به کلیه نمایندگان مجاز

تاریخ: ۸۳/۸/۱۰  
شماره: XNTN1G/1/1 ۱۲۵  
نوع خودرو: زانتیا

موضوع: دسته سیمهای جدید انژکتور و موتور زانتیا 1.8i

دسته سیم انژکتور جدید ( سریال ۶۰۲۷۴۹ )

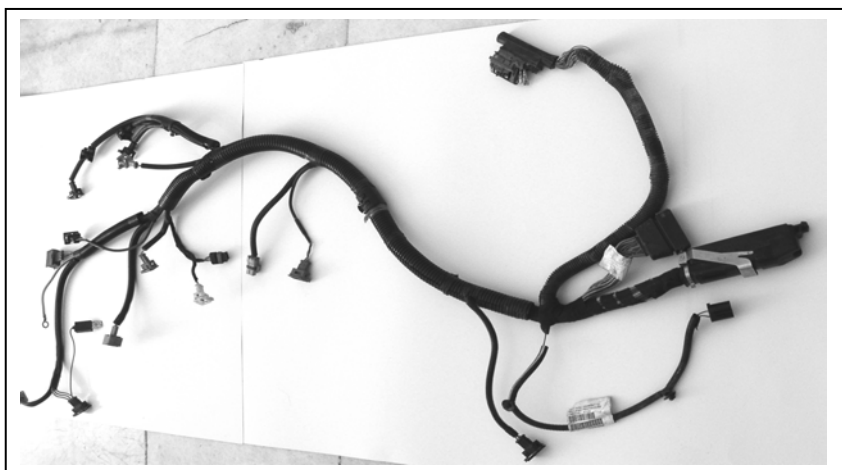
به اطلاع میرساند دسته سیمهای جدید انژکتور زانتیا مدل 1.8i که از این پس از شرکت سیتروئن دریافت میگردد، بطور یکپارچه با دسته سیم موتور می باشد. لذا در صورت نیاز به تعویض دسته سیم انژکتور زانتیا 1.8i میبایست دسته سیم موتور موجود بر روی خودرو نیز دمونتاژ و دسته سیم انژکتور ارسالی بجای دو دسته سیم قبلی بر روی خودرو مونتاژ گردد. لازم به ذکر است که دسته سیم موتور زانتیا با سریال ۶۰۳۰۵۲ همچنان به طور مجزا قابل تهیه می باشد.

دسته سیم موتور  
( اضافه شده )

دسته سیم انژکتور قدیم ( سریال ۶۰۲۷۴۹ )

دسته سیم جدید موتور (سریال ۶۰۳۰۵۲) که سوکتهای اضافی آن در شکل مشخص شده است .

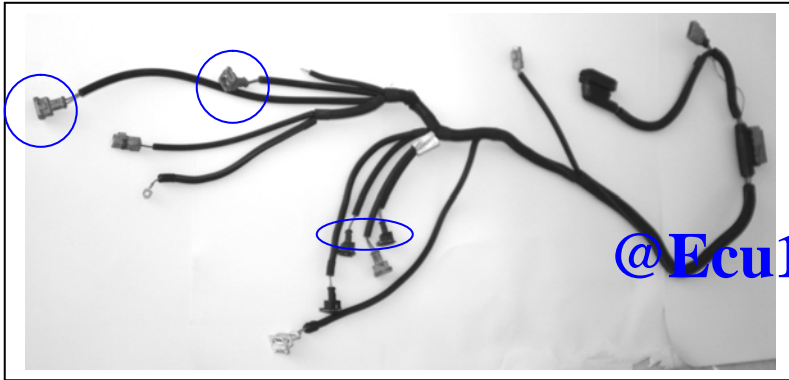
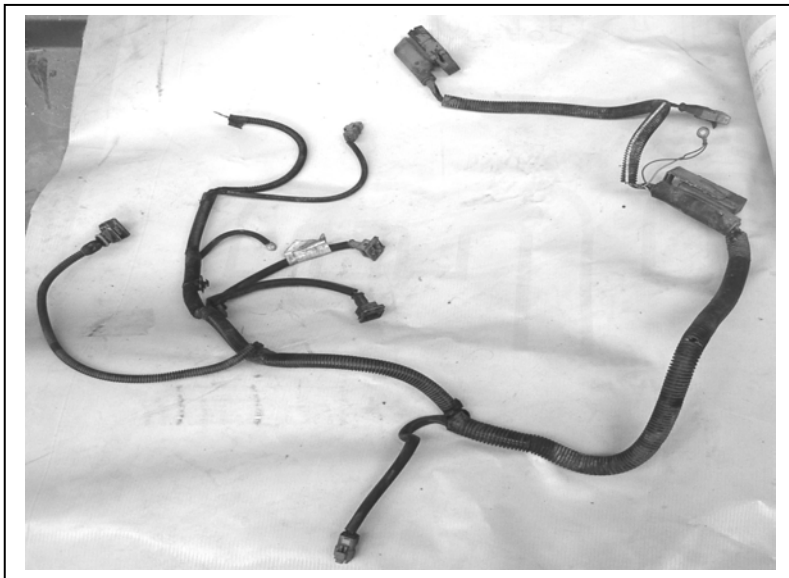
دسته سیم جدید موتور زانتیا 1.8i نسبت به دسته سیمهای ارسالی قبلی دارای ۴ عدد سوکت اضافی می باشد ، و به همان صورت قابل نصب بر روی خودرو بوده و از نظر عملکرد مشکلی نخواهد داشت .

دسته سیم قدیم موتور (سریال ۶۰۳۰۵۲)
